H24-D1-4 深度63.67~63.90m 最新活動面 (No.98) の変更

H24-D1-4 深度63.67~63.90m 最新活動面 (No.98) の変更に伴い走向・傾斜 (No.99) を変更

H24-D1-4 深度63.67~63.90m 走向・傾斜 (No.99) の変更に伴い条線方向 (No.100) を変更

最新活動面認定根拠(H24-D1-4 深度63.67~63.90m)

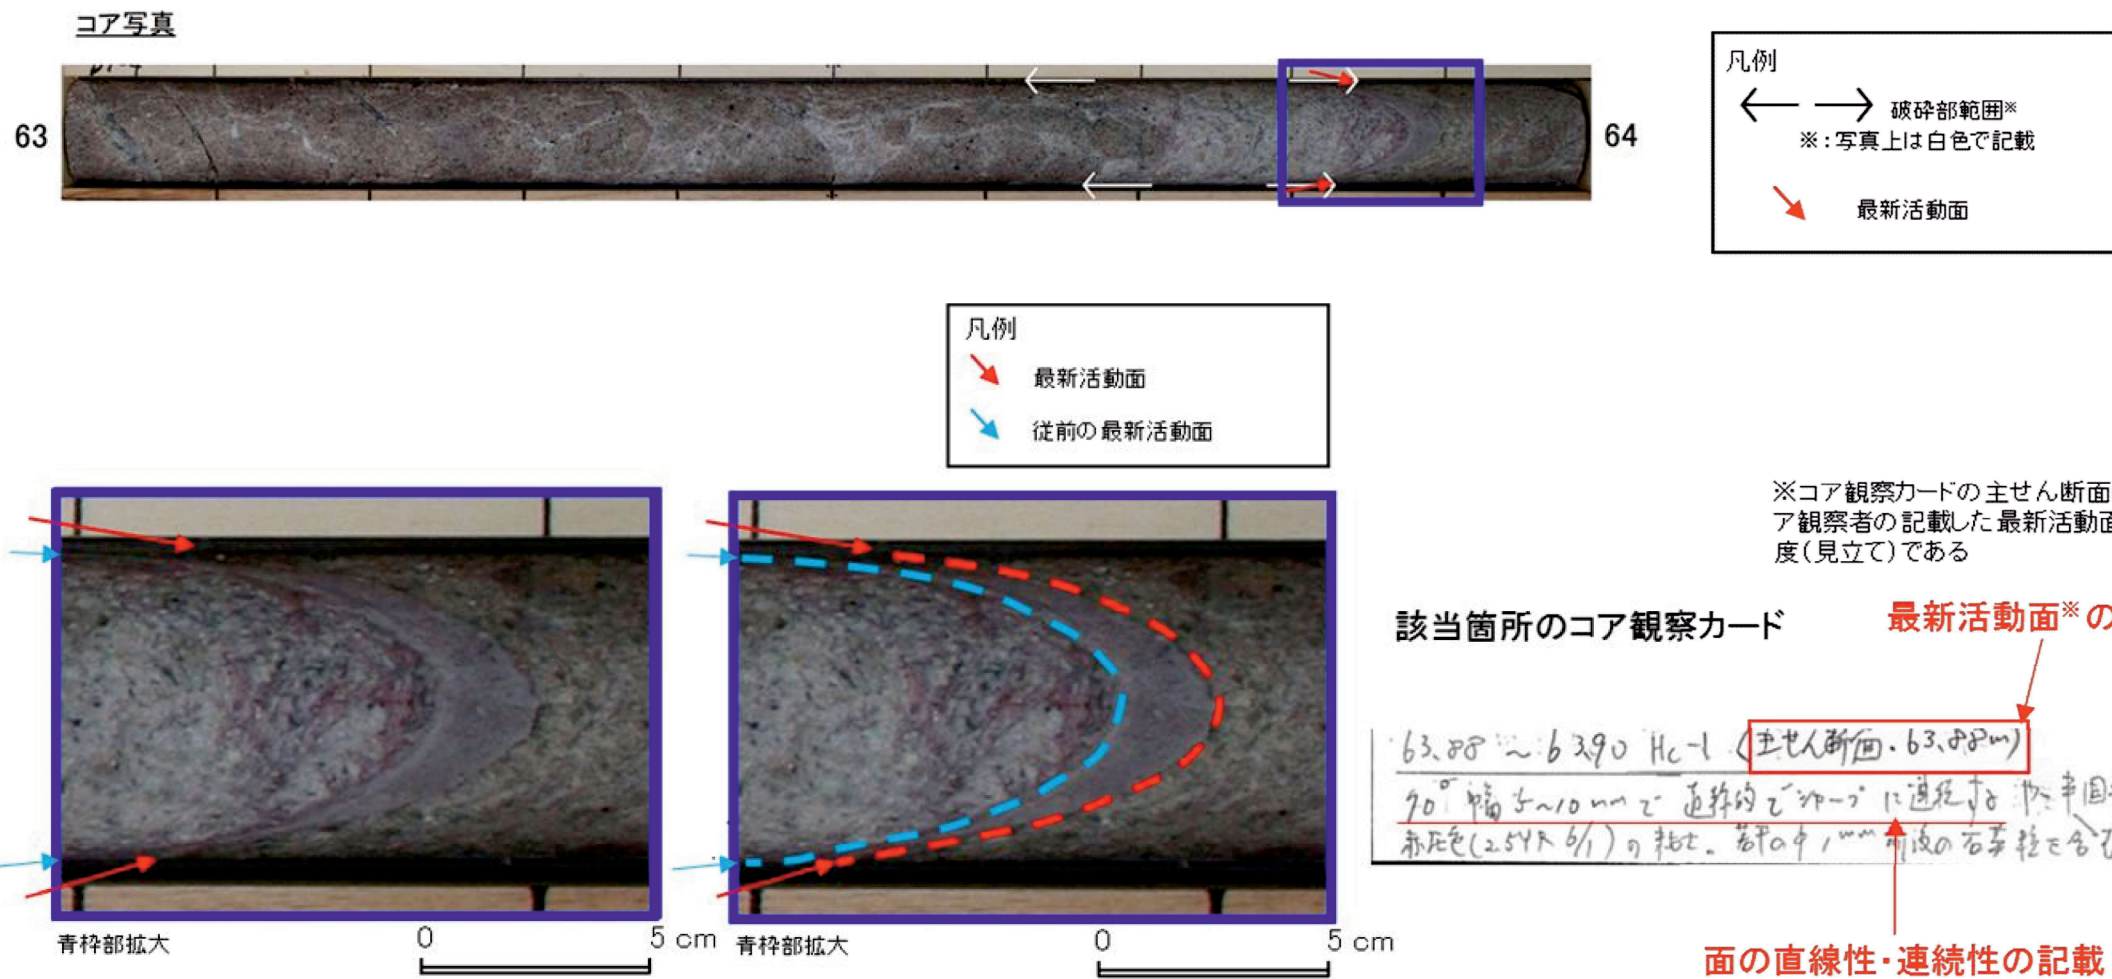
- 従前提示していたデータでは、最新活動面の深度について、薄片観察結果に深度63.88mと記載していたが、以下の理由から深度63.90mのせん断面に変更する。
- コアの肉眼観察の結果、細粒部を伴い最も直線的な深度63.90mのせん断面が最新活動面であることを確認した。
- 従前提示していたデータの最新活動面の深度を「63.88m」と記載していたが、従前の作業プロセスでは今回の元となるデータに相当する記録を作成していなかったため、「63.88m」と記載した根拠がトレースできなかった。

・細粒部を伴い最も直線的であることから、深度63.90mのせん断面を最新活動面に認定した。

ボアホールカメラ展開画像との対比結果 (H24-D1-4 深度63.67~63.90m)

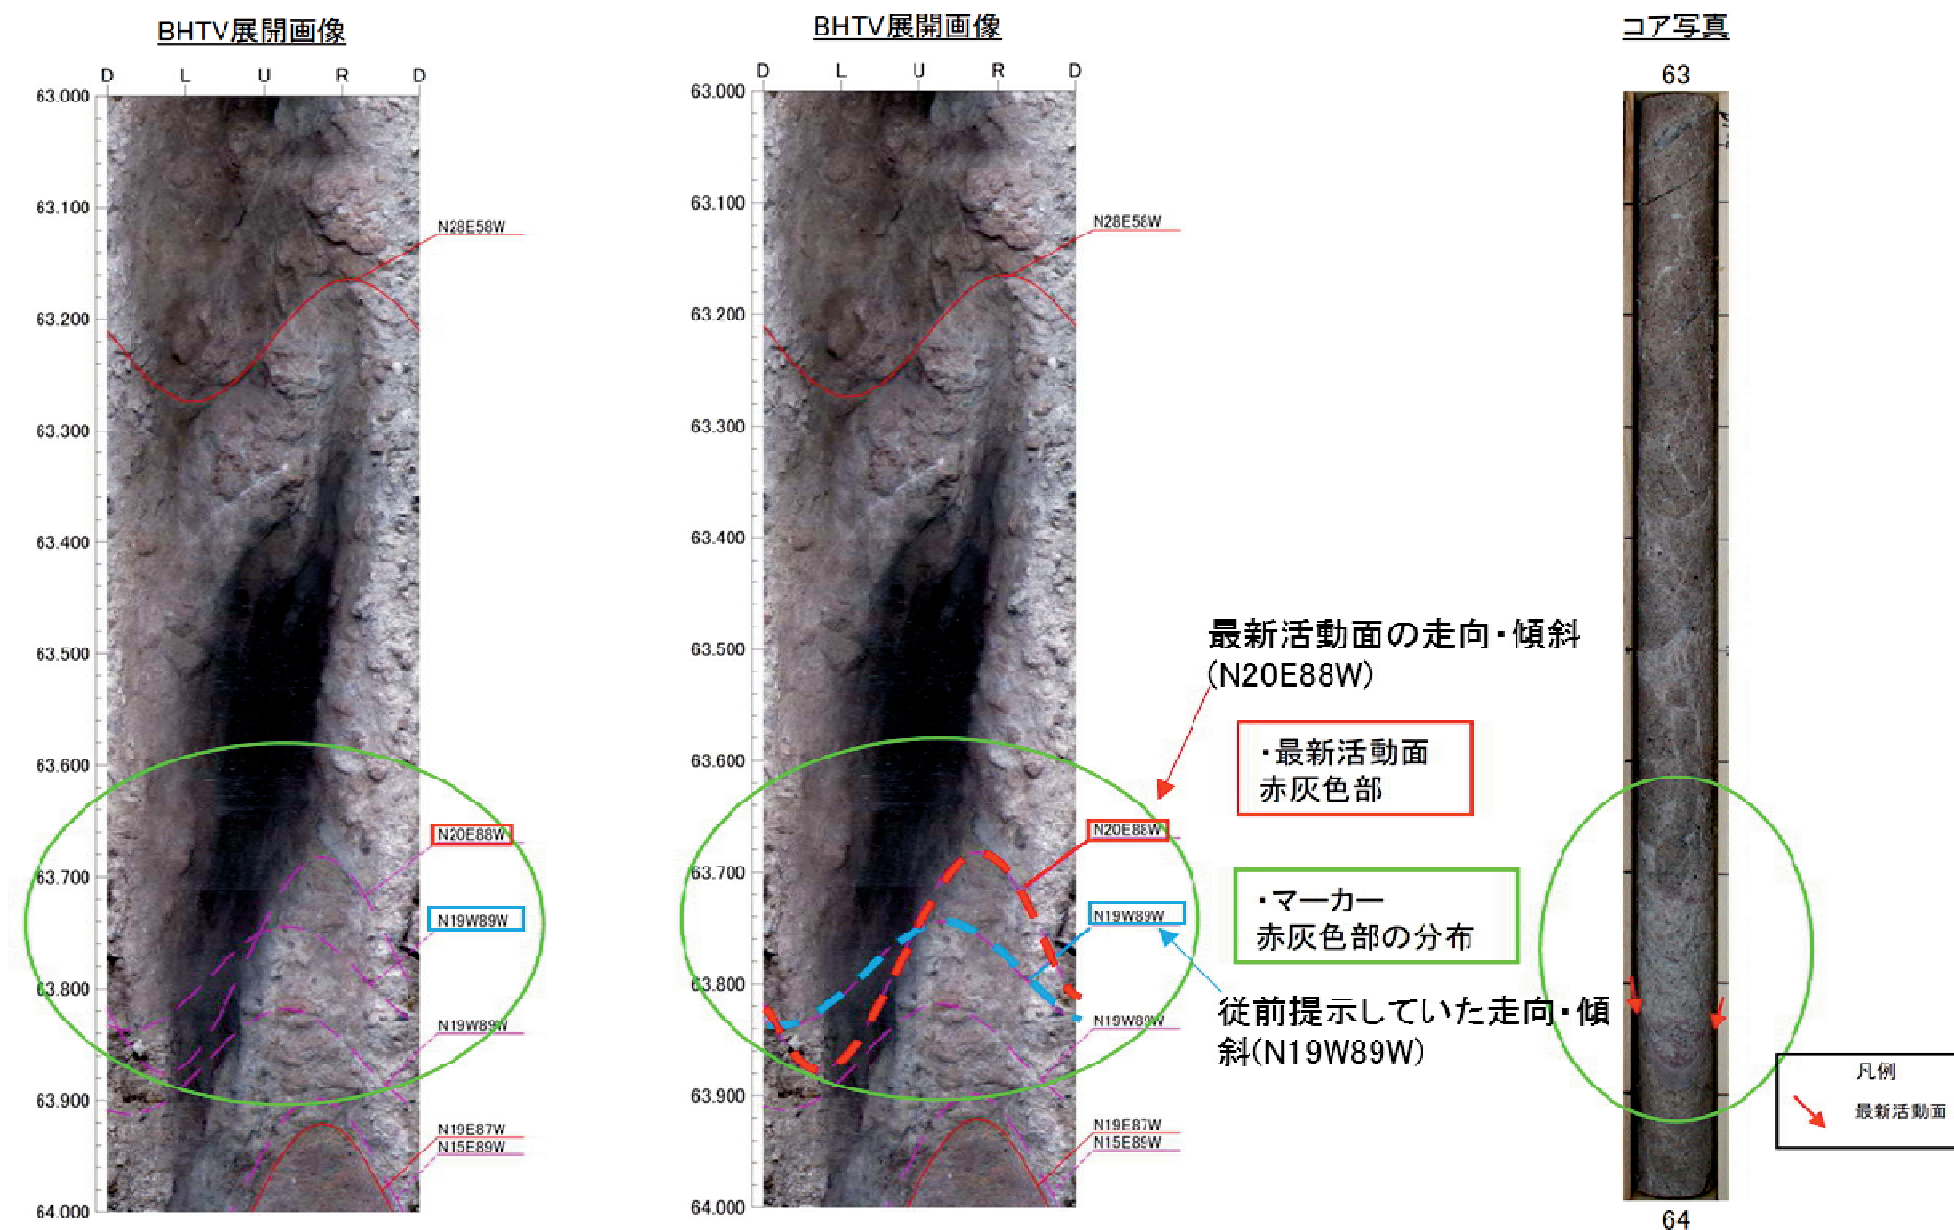
- 最新活動面の変更に伴い、深度63.90mのせん断面における走向・傾斜であるN20E88W (下図のボアホールカメラ展開画像の赤矢印) に変更となる。(副次的変更)
- 従前提示していたデータは、データ取得時のボアホールカメラ展開画像において63.88mに相当する不連続面のトレース線を本破碎部の走向・傾斜としたと推定される(下図のBHTV展開画像の水色矢印)。

・ H24-D1-4 深度63.67~63.90mの破碎部の最新活動面の走向・傾斜はN20° E88° Wである。

コア写真

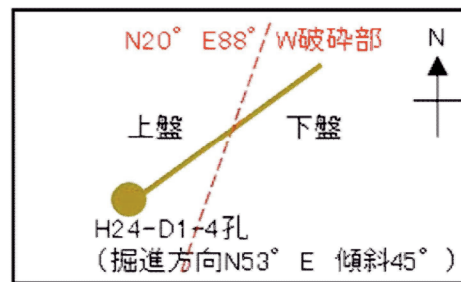
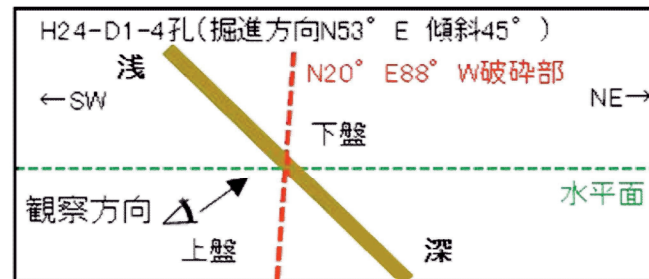
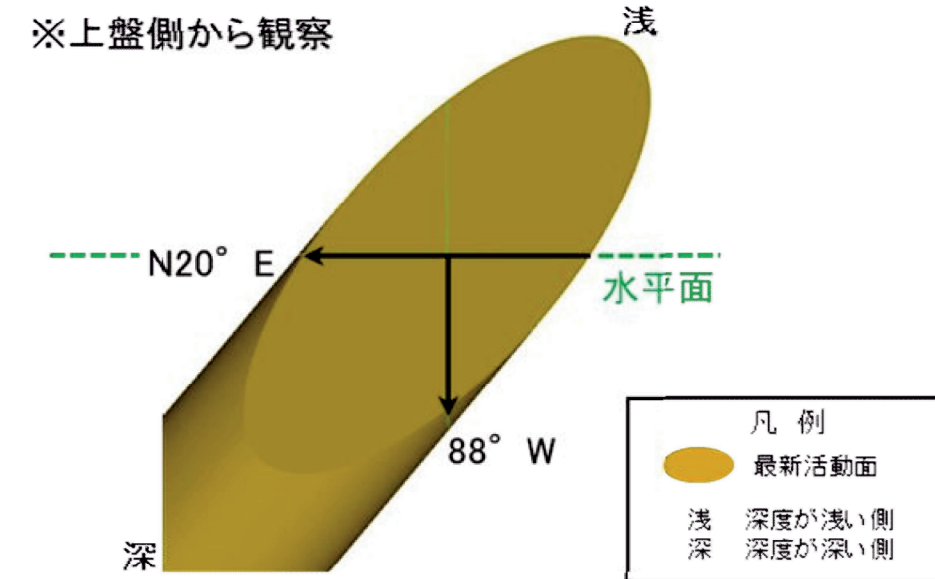
- H24-D1-4孔 深度63.90mの断層面の走向・傾斜はN20°E88°Wであり, 条線観察は上盤側から実施している。

・ボーリングは掘進方向N53° E, 傾斜45° で掘削している。
 ・破砕部の走向・傾斜はN20° E88° Wであり, ボーリングと破砕部の平面的な位置関係は左図のようになる。
 ・破砕部は西傾斜であることから, 西側が上盤, 東側が下盤となる。

コア写真

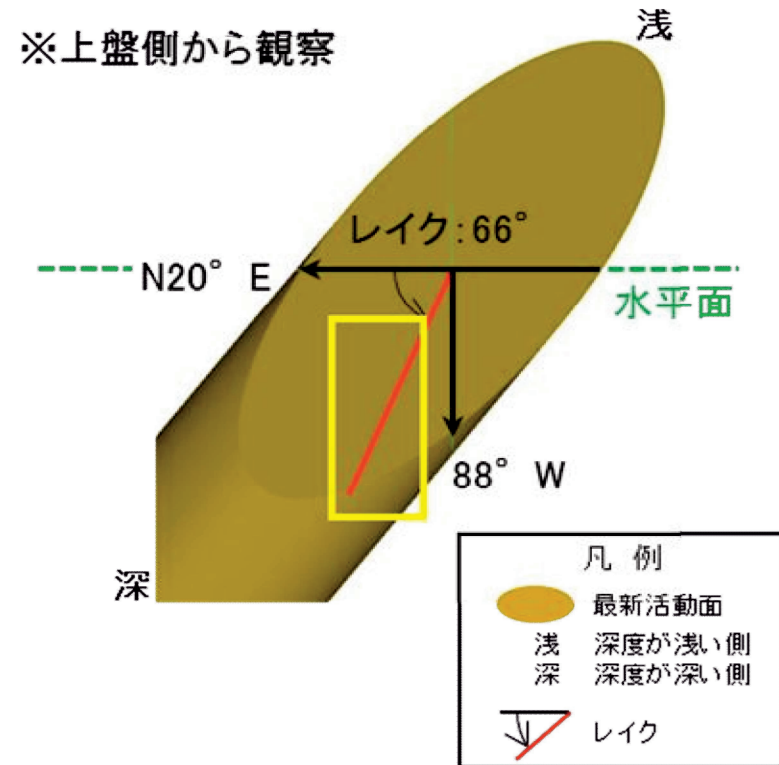
H24-D1-4 深度63.67~63.90m 走向・傾斜 (No.99) の変更に伴い条線方向 (No.100) を変更

- H24-D1-4孔 深度63.90mの断層面の走向・傾斜はN20°E88°Wであり, 66Lの条線が認められる。

・前頁の図3に, 計測した条線値を走向・傾斜等を用いて補正したレイクを赤線で表示している。

コア写真

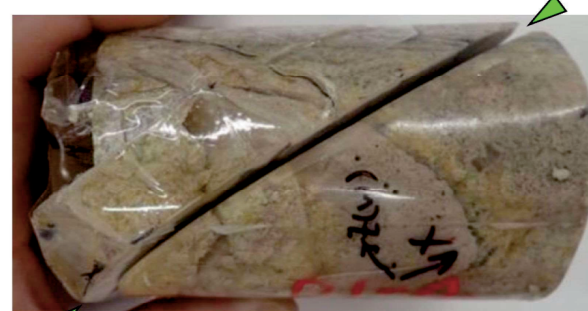
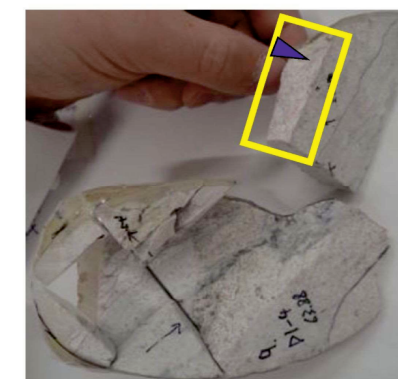
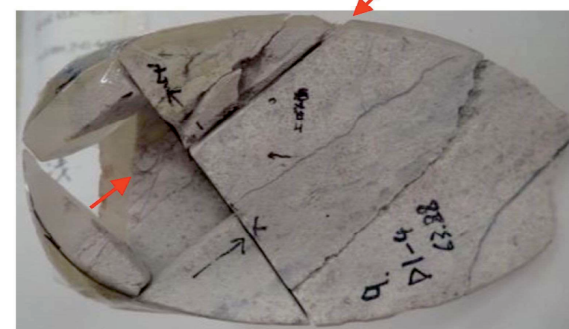
H24-D1-4 深度63.67~63.90m 走向・傾斜 (No.99) の変更に伴い条線方向 (No.100) を変更

- 条線観察位置が最新活動面であることを残試料を用いて確認した。
